Modulo per la presentazione delle osservazioni per i piani/programmi/progetti sottoposti a procedimenti di valutazione ambientale di competenza statale

ID: Codice procedura (ID_VIP/ID_MATTM):10844

Impianto per la produzione di energia elettrica da fonte eolica, costituito da 6 aerogeneratori della potenza complessiva di 37,2 MW, un sistema di accumulo da 25 MW e relative opere connesse in località "Rempillo" nel comune di Pitigliano (GR).

TESTO DELLE OSSERVAZIONI

ALLEGATO alle OSSERVAZIONI all' IMPIANTO EOLICO denominato REMPILLO nel COMUNE di PITIGLIANO (GR). Comp

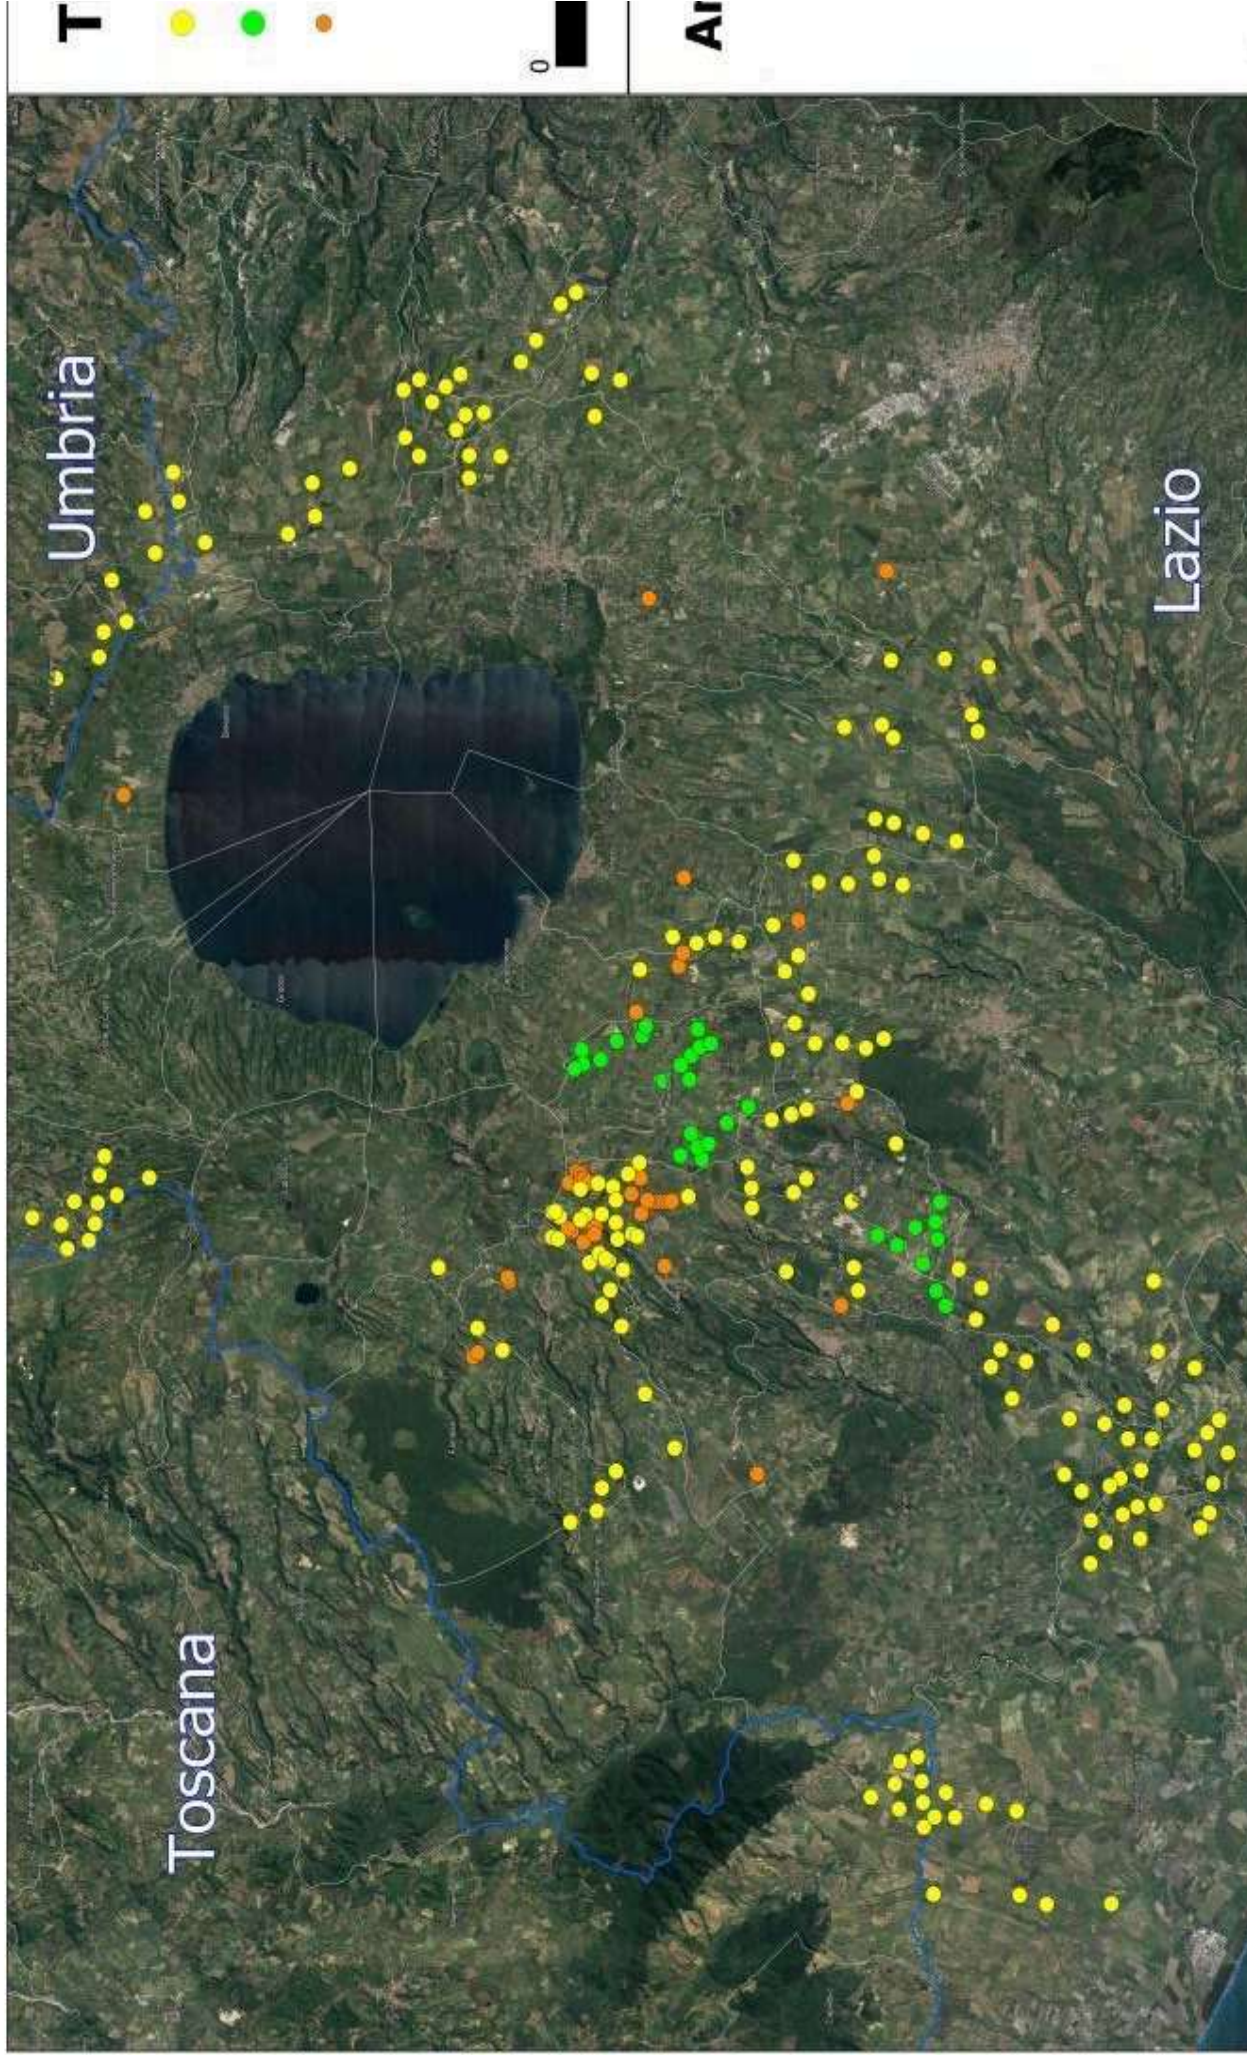
In sintesi, visti l'art. 20 comma 8 lettera c) quater del D.Lgs n 199/2021 e le Linee guida nazionali appena citate, considerato l'enorme impatto dell'impianto eolico industriale denominato "Rempillo" sulla zona paesaggistica di notevole interesse pubblico ben individuata nelle immagini

n.1 e n. 2 e sui Beni Culturali evidenziati nell' immagine n. 3 dell'Allegato alle presenti Osservazioni, per la collocazione delle pale P04 e P05 direttamente all'interno del perimetro di un'area archeologica e per gli impatti anche sull'area intermedia e vasta dei pregiati territori laziali della Tuscia settentrionale e in particolare di quelli del pitiglianese ricco di emergenze agricole, naturalistiche, storiche e archeologiche del periodo etrusco ma non solo, si chiede che venga negata l'autorizzazione all' insediamento dell'impianto eolico denominato "Rempillo".
